改善箇所説明図

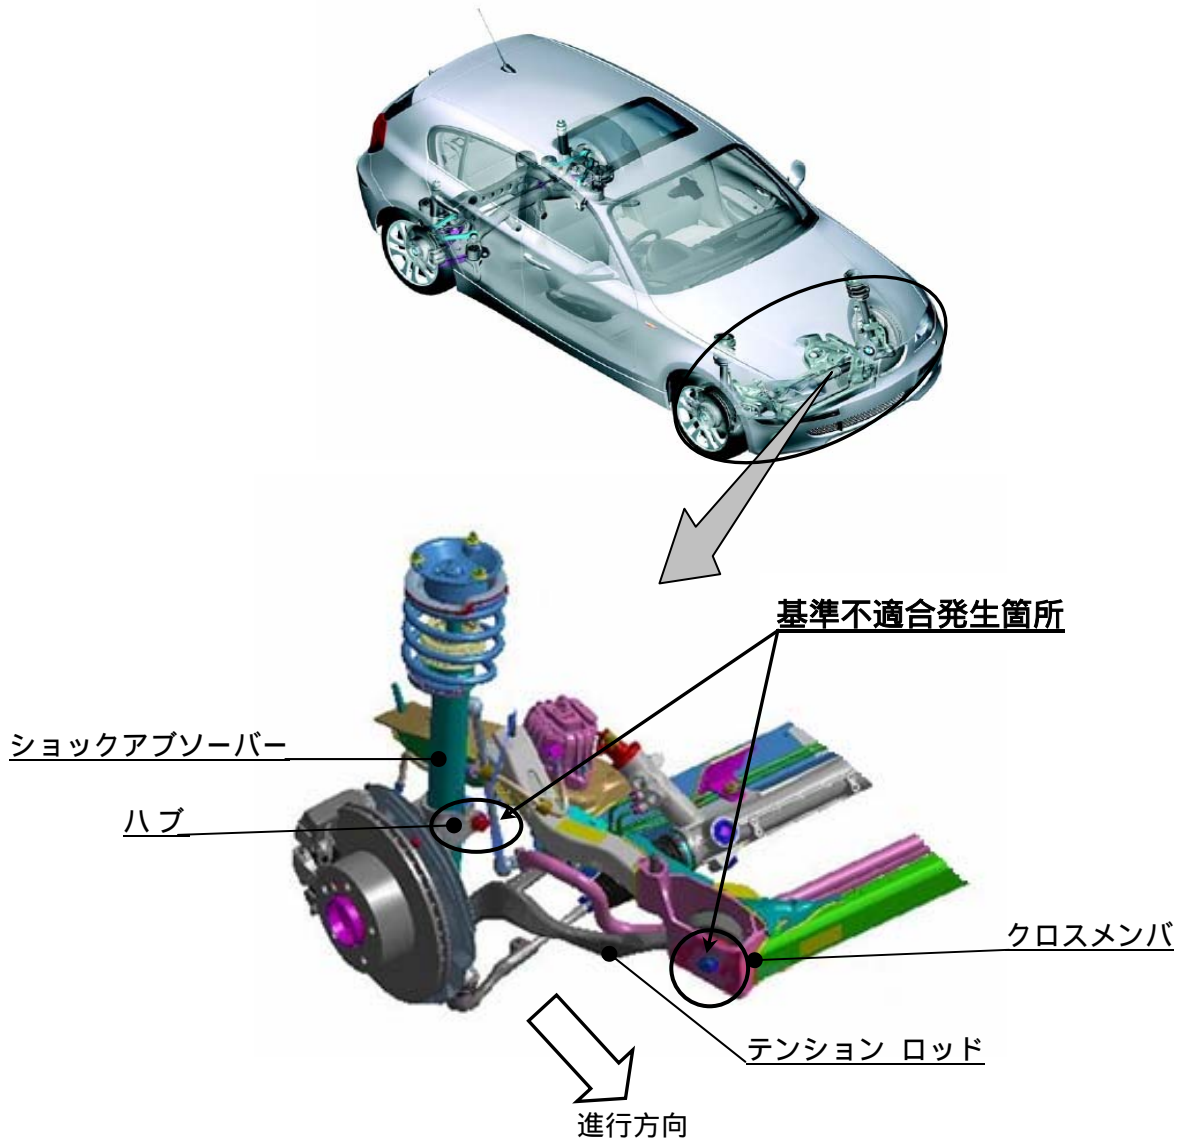
前輪懸架装置のテンションロッドをクロスメンバに取り付けるボルトおよびショックアブソーバーをハブに固定するボルトの締め付けが不適切なため、走行中に当該ボルトが緩むことがある。そのため、そのままの状態で使用を続けると、ボルトが抜け、テンションロッドが車体から外れ、走行不能となるおそれがある。

全車両、当該部位を規定値で締め付ける。

識別：テンションロッド取り付けボルト頭部に黄色ペイントを塗布する。
